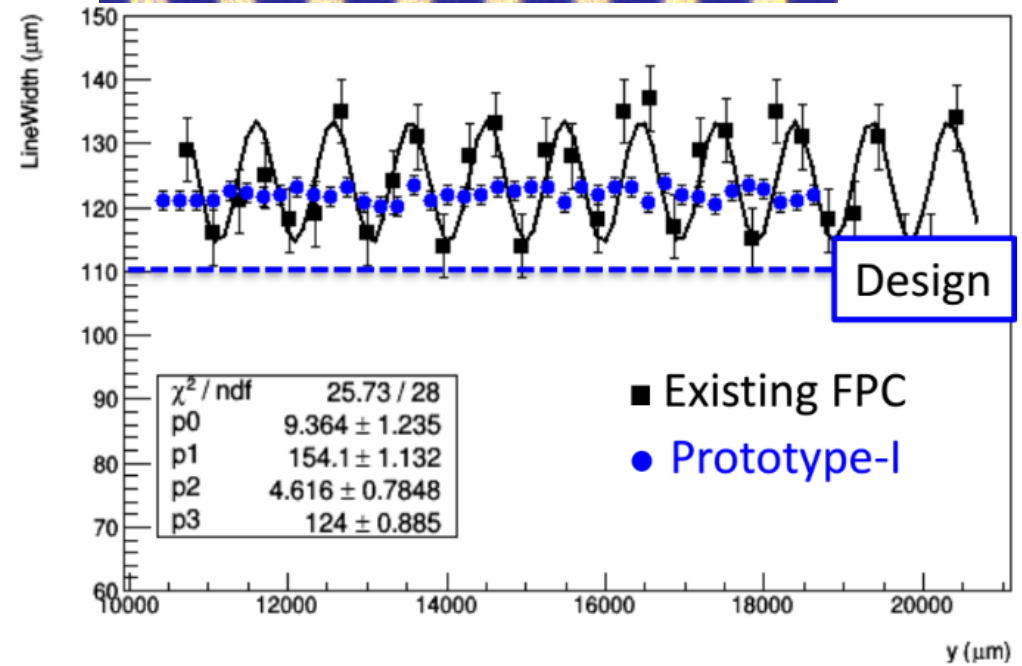
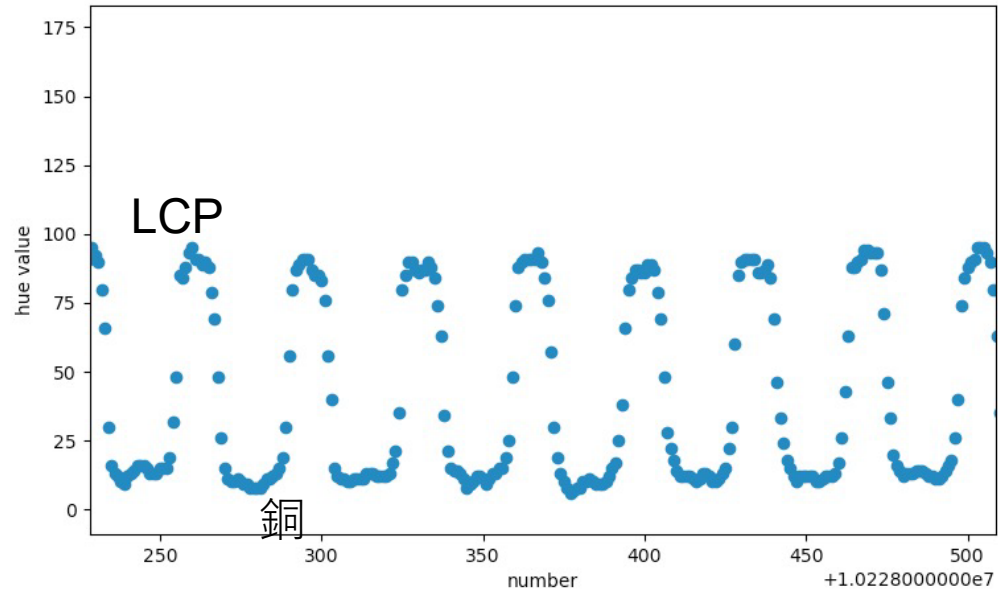
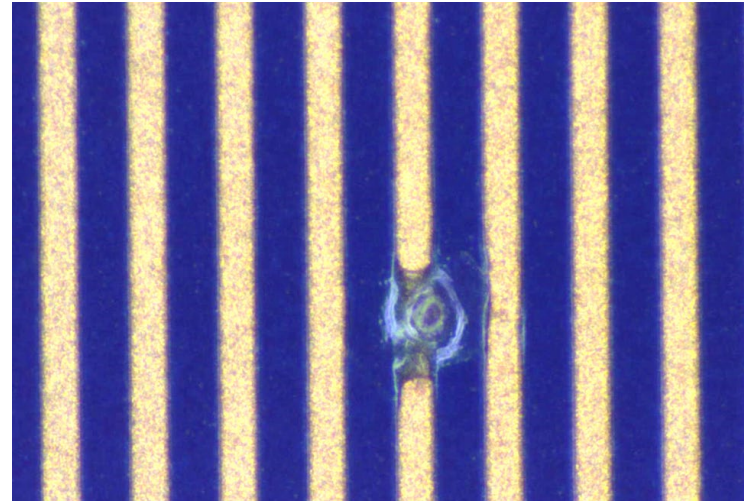
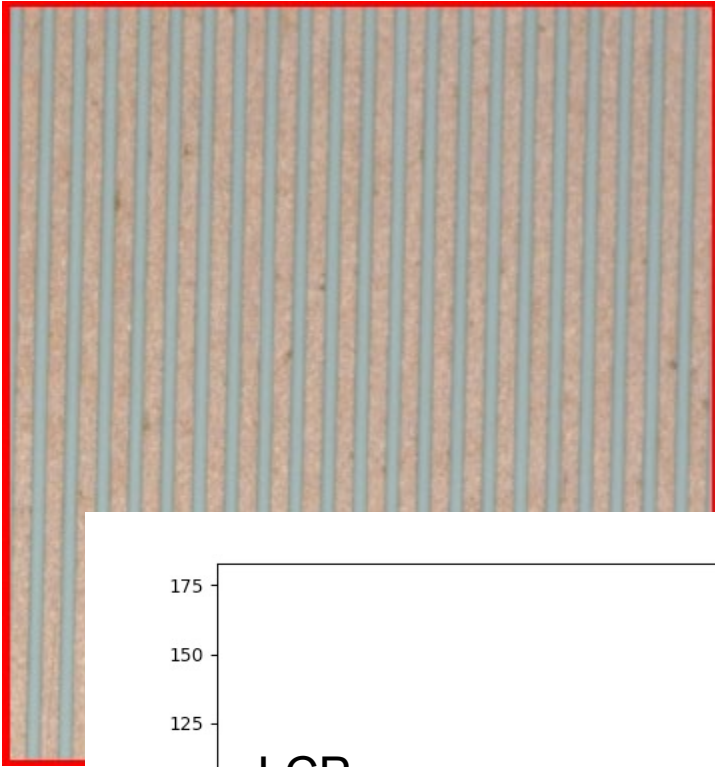
露光時にすでに銅の配線幅が太い

露光で調整の余地があるかもしれないが、現状の電気特性で問題ないので、配線幅については無視できる
